府民公募型整備事業 (府民提案型) <既要望> )

整理番号	41	写真
交通安全施設	横断歩道	①  ② 
所在地	宇治市槇島町一ノ坪17番地6先交差点	③  ④ 
現在の状況	府道城陽宇治線の南北は国道24号に通じており、交通量が多く、付近沿線は商業施設と民家が連亘している地域で、農道と無名通との十字路である。	
要望内容	府道城陽宇治線と農道及び無名通との交差点部に横断歩道の設置要望 受理番号192（6月25日）	
位置図	信号機設置予定交差点 	交差点図面 
対応案	府道城陽宇治線の交通量が多く、横断歩道単独では横断歩行者の安全を図ることは困難と認められる。提案場所の南方約70メートルの交差点に信号機が設置される計画があることから、実施しない。

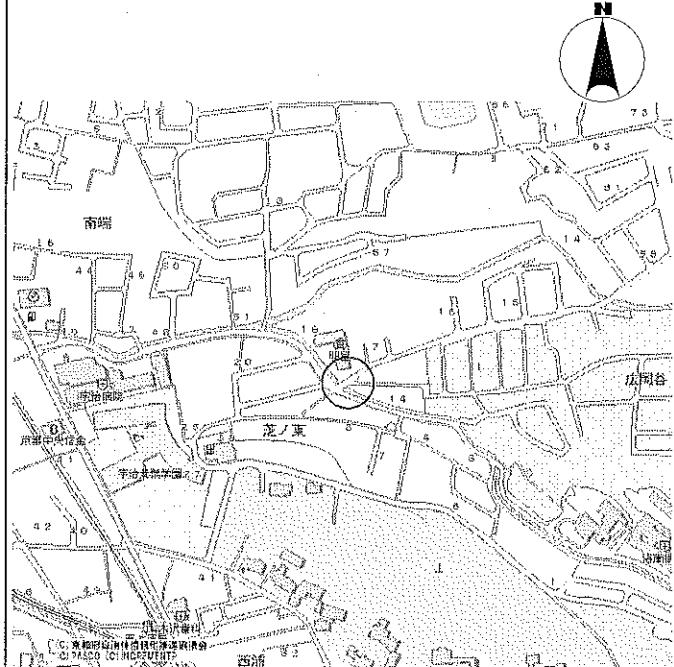
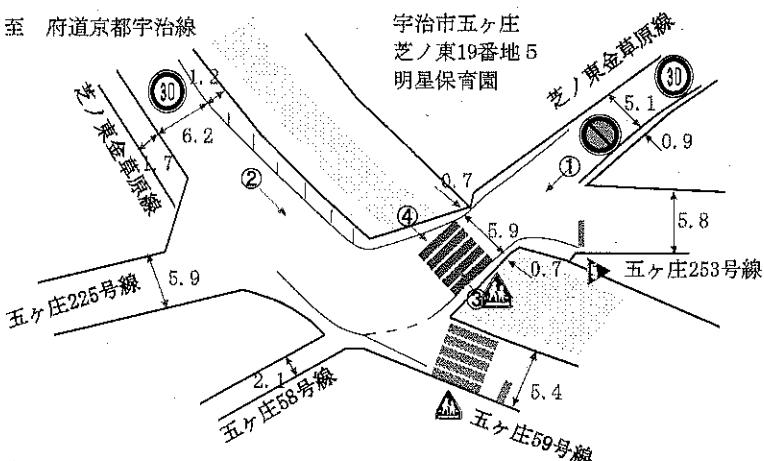
整理番号	42	写 真			
交通安全施設	横断歩道	 			
所在地	宇治市五ヶ庄芝ノ東19番地5先交差点	 			
現在の状況	住宅地内の変則6枝の交差点で、芝ノ東金草原線の北方は府道京都宇治線に通じている。交差点北側には明星保育園があり、小弥陀次郎川が流れていることから橋梁となっている。				
要望内容	芝ノ東金草原線の明星保育園南側に横断歩道の設置要望 受理番号193 (6月25日)				
位置図		<p>交差点図面</p> 			
対応案	提案場所は、交差点内となることから横断歩道の設置場所としては適切でないと判断され、横断歩行者の滞留場所も整備できないことから、実施しない。
